23 mei 2025

## BOMEN inventarisatie

Ontwerp voor de **Victory**locatie

# 6 Antwoorden **vraagdocument** gemeente Alkmaar 10 april 2025 revisie 23 mei 2025

Situatie Nieuw | bomeninventarisatie

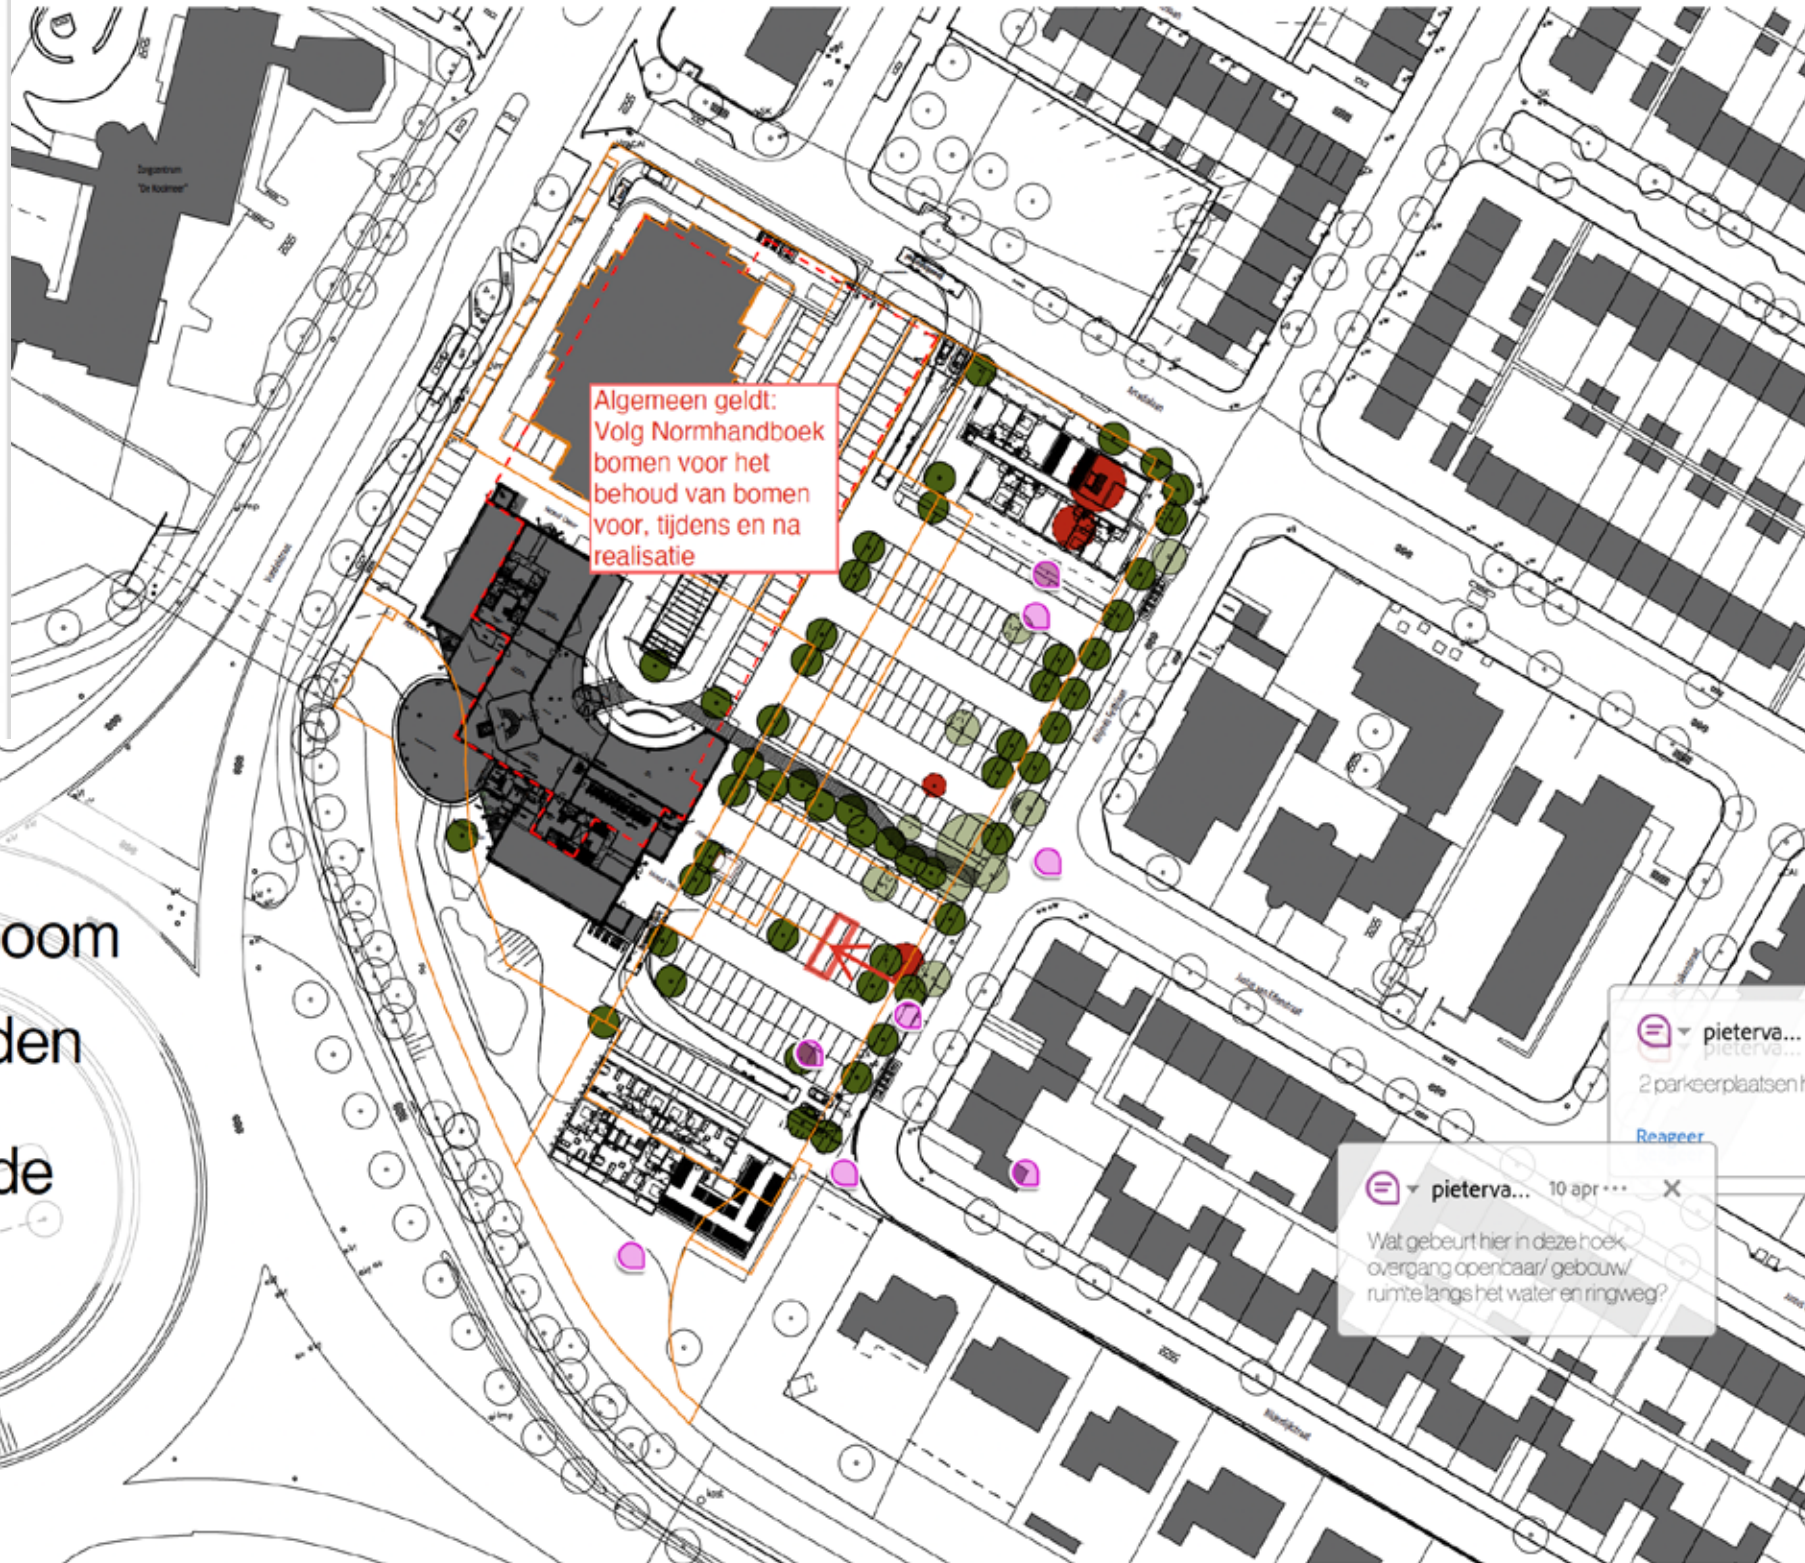
pietervandenberg  
10 apr

Doorsteek (wanneer noodzakelijk)  
verschuiven hierheen

pietervandenberg  
10 apr

Wat gebeurt er voor de entree van  
het gebouw?

pietervandenberg  
10 apr

Wat gebeurt hier in deze hoek, overgang  
openbaar/ gebouw/ ruimte langs het  
water en ringweg? Goed meenemen in  
het verhaal. Niet goed te toetsen nu.

pietervandenberg  
10 apr

Inrichting buitenterrein niet  
meegenomen?

pietervandenberg  
10 apr

Deze te handhaven, ook tijdens realisatie  
van gebouw?

pietervandenberg  
10 apr

Hoe worden bomen beschermd tijdens  
de bouw van het pand?

pietervandenberg  
10 apr

Komt onder bestaande bomen hier  
een nieuwe?

pietervandenberg  
10 apr

2 parkeerplaatsen hierheen

In principe kan deze behouden blijven, er moet dan wel omheen gewerkt worden. Het norminstituutbomen geeft hier wel enige oplossingen voor

(vermijden van zware belasting op de grond rondom de boom, stam/kroon beschermen, afzetten van de wortelzone, inschakelen van deskundige voor handhaving/toezicht). Er is enige twijfel, maar met beschermende maatregelen moet dit mogelijk zijn.

Vermijden van zware belasting op de grond rondom de boom, stam/kroon beschermen, afzetten van de wortelzone, inschakelen van deskundige voor handhaving/toezicht.

Dit is inderdaad eerder zo ingetekend. Volgens het norminstituutbomen is dit wel mogelijk, maar is eigenlijk niet gewenst ivm grondstof/zonlicht beperking en groei tussen bestaand wortelpakket. Deze boom is geschrapt (zie weergave in tekening "nieuwe toestand")

De doorgang van de parkeerweg is een voorwaarde van de verkeerskundige om een doodlopende parkeerweg van >30m te voorkomen. Verplaatsen in midden van de rij is mogelijk, maar door noodzakelijke bochtstralen kost dit extra parkeerplaatsen. In de uitwerking van het maaiveldontwerp zal dit op basis van een nauwkeurige inmeting opnieuw worden belicht en verantwoord. De ruimte op het hele veld staat onder druk vanwege de vele randvoorwaarden die zijn gesteld mbt gebruik en beheer. Pas in de doorwerking kunnen de consequenties van keuzes in volle omvang worden overzien.

De doorsteek kan in de rij verplaatst worden, maar dit kost vanwege de bochtstralen extra parkeerplaatsen (vergeleken met de doorsteek aan het einde van de reeks).

Fietsenstalling bezoekers, voetpad/entreegebied. Afscheiding met een haag tussen parkeerweg en entreegebied).

Er bevindt zich struikgewas op het gedeelte van de projectdemarcatie. Die zal worden gerooid om ruimte te bieden aan toegang tot de fietsenberging en buitenruimten van de bovenliggende woonverdiepingen. Opgaand groen en bomen op het gemeente plantsoen zullen worden beschermd en behouden (zie duiding op tekening "nieuwe toestand").

Dit is met de commissie ruimtelijke kwaliteit besproken. Het gebouw bevindt zich in de oever met forse rietkragen en kansen voor waterinfiltratie. Het pad/boardwalk om het gebouw is vervallen. Buitenruimte van woningen op de parterre zijn afgeschermd met een laag muurtje. De bestaande boom op het voorerf aan de oeverzijde blijft behouden. Ook hiervoor geldt dat op basis van nauwkeurige inmeting de bestaande beplanting en nieuwe oeverinrichting zal worden uitgewerkt en verantwoord.
